# VÝSKUMNÝ ÚSTAV VODNÉHO HOSPODÁRSTVA

## STANOVISKO

***k navrhovanej činnosti/stavbe „D3 Zelený most Svrčinovec – Ekodukt nad cestou I/11“ vypracované v súlade s ustanovením § 16a ods. 3 zákona č. 364/2004 Z. z. o vodách a o zmene zákona SNR č. 372/1990 Zb. o priestupkoch v znení neskorších predpisov (vodný zákon) v znení neskorších predpisov***

**501-00 Preložka Šlahorovho potoka**

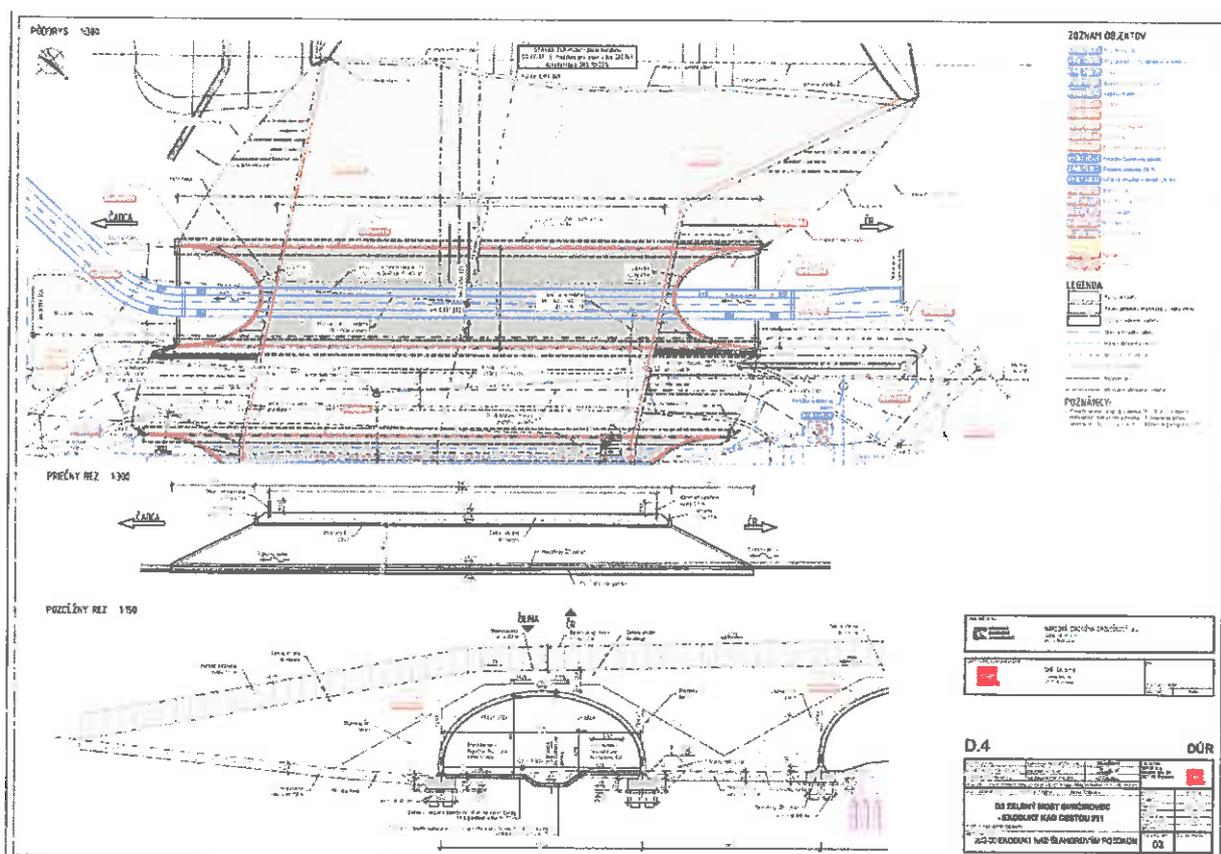
Napriek vyššie uvedenému predpokladu, aby nedošlo realizáciou úpravy k lokálnemu narušeniu prirodzeného prostredia vyskytujúcich sa druhov rýb (v dne koryta je navrhovaná dlažba vyškárovaná cementovou maltou), odporúčame v ďalšom stupni projektovej dokumentácie, pokiaľ to príslušné technické normy umožňujú, úpravu dna koryta v zatrubnení (126 m) riešiť prirodzeným/prírode blízkym spôsobom. Prirodzený charakter dna (kamenité alebo štrkovo-piesčité) je možné zabezpečiť jeho celoplošným vyložením riečnymi okruhliakmi (prípadne lomovým kameňom) s veľkosťou minimálne 25 – 35 cm a následným presypaním riečnym štrkom v hrúbke aspoň 10 cm. Pozdĺžny sklon je potrebné výpočtom spresniť tak, aby splnil požiadavky na limitnú rýchlosť, hĺbku a šírku vodného prúdu - orientačný pozdĺžny sklon koryta v dolnom pstruhovom pásme 1 : 25. Pre možný oddych rýb je potrebné osadiť do podložia úkrytové a brzdiace balvany, ktoré by mali výrazne vystupovať nad okruhliakové dno a siahť až po bežnú hladinu vody.

Pre obnovenie podmienok pre život a rozmnožovanie hlaváča bieloplutvého v Šlahorovom potoku odporúčame po ukončení realizácie stavebného objektu **501-00 Preložka Šlahorovho potoka**, ako zmierňujúce opatrenie, odstrániť bahno/sedimenty z dnového substrátu naakumulované v dôsledku zvýšenej sedimentácie počas výstavby diaľnice D3 Svrčinovec.
